**Pôle ingénierie  
et gestion techniques**

**DEA BE - 2019 022**

**Objet : Réponses aux observations de la commission d'enquête**  
**Enquête publique concernant la révision du plan de zonage d'assainissement des eaux usées de la commune de Ploemeur, du 12 décembre 2018 au 22 janvier 2019**

## Desserte en assainissement collectif secteur de Kerpape

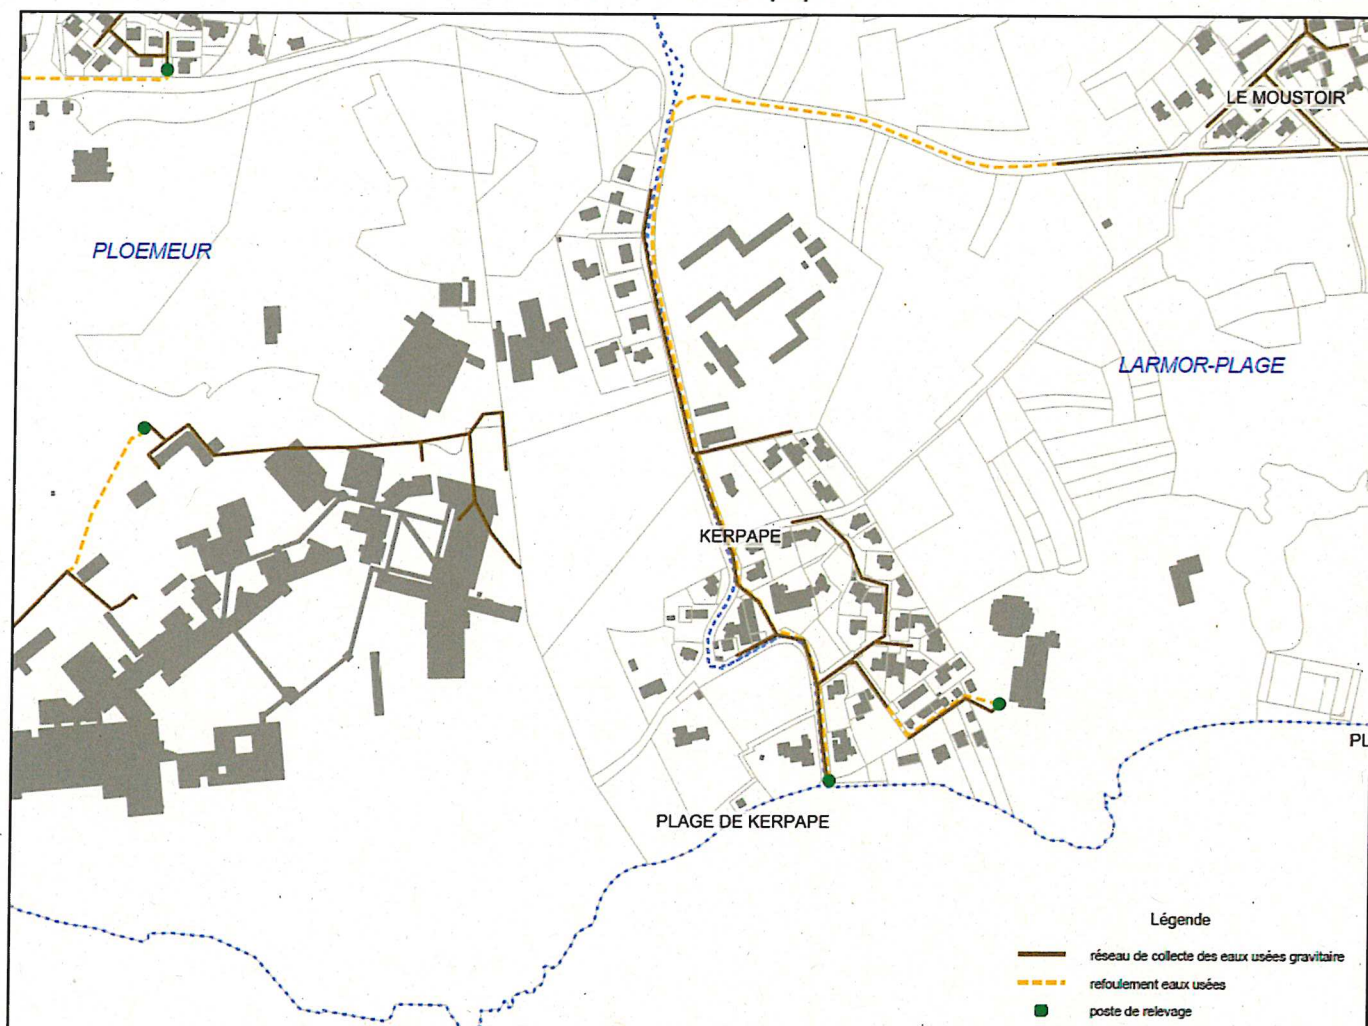
- **Observations des habitants du hameau de Kerpape (R1 et R2)**

Elles portent sur l'ajout d'une zone UMk au niveau du hameau de Kerpape, le classement des autres secteurs du hameau en zonage Uck et UMco, et le classement de l'ensemble en zonage d'assainissement collectif.

En premier lieu, il faut rappeler que le hameau est desservi en assainissement collectif par un réseau de collecte des eaux usées présent sur la commune de Larmor-Plage.

Un poste de relevage (localisé près de la plage de Kerpape) redirige ces eaux usées vers le réseau de collecte de Larmor-Plage au niveau du Moustoir et de Kerguelen.

La figure suivante présente cette desserte.

Pour le secteur de Kerpape, le zonage d'assainissement existant, et validé en 2013, n'a pas été modifié : les habitations déjà desservies par le réseau sont classées en zonage d'assainissement collectif, et le terrain UMK, dont le réseau collectif est présent en périphérie, a été maintenu dans le zonage collectif.

Il paraît difficile de revoir ce zonage et imposer la mise en œuvre d'assainissements autonomes sur des parcelles pour lesquelles le réseau d'assainissement collectif passe aux abords, et pour des habitations déjà desservies.

Concernant les capacités du poste de relevage de Kerpape-Plage quant à de futurs raccordements, le schéma directeur d'assainissement réalisé en 2015 par IRH sur la commune de Larmor-Plage, indiquait une capacité de pompage de ce poste de 20m<sup>3</sup> par heure, soit 400 m<sup>3</sup> par jour, pour un débit réel maximum arrivant au poste de 48 m<sup>3</sup> par jour actuellement. Les capacités de pompage couvriront donc d'éventuels apports supplémentaires.
